FAQ-Nummer: 16-003

Brandschutzrichtlinie 16-15 / Flucht- und Rettungswege

Thema: Anforderung Aufenthaltskonzept bei kleinen Beherbergungsbetrieben

Abbildung: Normalfall Beherbergungsbetriebe [a] mit ≥ 3 Geschossen

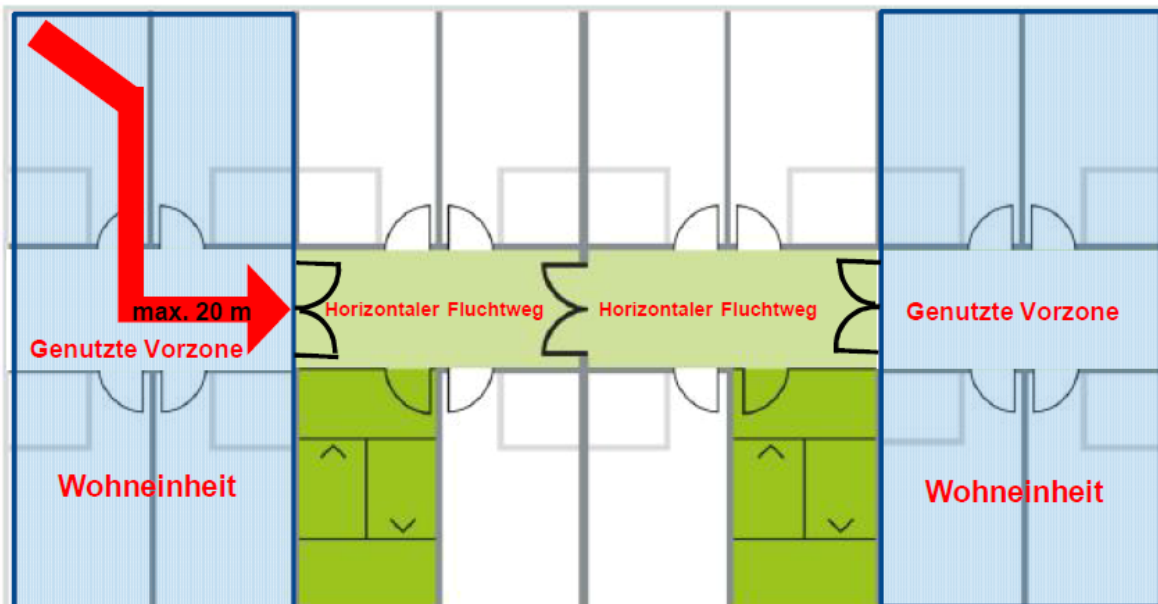
Die Ziffer 3.6.1 der Richtlinie Flucht- und Rettungswege fordert, dass horizontale Fluchtwege in Beherbergungsbetrieben [a] so zu unterteilen sind, dass zwei unabhängige Brandabschnitte entstehen. Unter Absatz 3 der gleichen Ziffer wird ausgeführt unter welchen Bedingungen Zimmer zu Wohneinheiten zusammengeführt werden dürfen.

Im Normalfall sehen Fluchtwege in Beherbergungsbetrieben [a] somit wie Folgt aus:

Abbildung: „kleine“ Beherbergungsbetriebe mit ≥ 3 Geschossen.

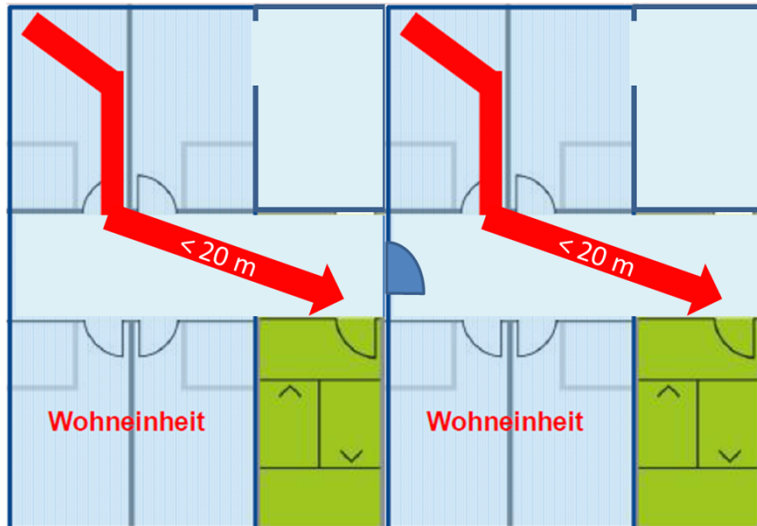
Müssen bei sehr kleinen Beherbergungsbetrieben [a], die 3 und mehr Geschosse aufweisen, jedoch die Fluchtwegdistanzen von jedem Punkt des Gebäudes zu einem vertikalen Fluchtweg unter 20 m liegt (siehe nachfolgende Abbildung) ebenfalls horizontale Fluchtwege zwischen den vertikalen Fluchtwegen eingeplant werden? Dies wird in den Vorschriften nicht explizit gefordert, der Abs. 1 der Ziffer 3.6.1 lässt dies jedoch vermuten. Oder würde entgegen dieser Vermutung für die horizontale Evakuierung und das Aufenthaltskonzept der Wechsel von einer genutzten Vorzone in eine andere als separater Brandabschnitt ausgebildete Vorzone genügen?

- Ziff. 3.6.1, Abs. 1 sieht vor, dass eine horizontale Evakuierung innerhalb eines Geschosses möglich ist. Dabei soll die Evakuierung in einen feuerwiderstandsfähig abgetrennten Bereich erfolgen, welcher über einen anderen vertikalen Fluchtweg erschlossen ist.
- In Beherbergungsbetrieben [a] (wie in Bild 2 dargestellt) in denen aufgrund der Fluchtweglänge die Evakuierung in die benachbarte Wohneinheit möglich ist, kann es genügen, die horizontale Evakuierung in diese, einen eigenen Brandabschnitt bildende Wohneinheit zu führen. Bedingung dazu ist jedoch, dass sowohl die in die vertikalen Fluchtwege führenden Türen als auch die Türe zwischen den beiden Wohneinheiten einen Feuerwiderstand von EI 30 aufweisen und die sichere Begehbarkeit (= nicht abschliessbar) zwischen den beiden Wohneinheiten organisatorisch jederzeit gewährleistet ist.
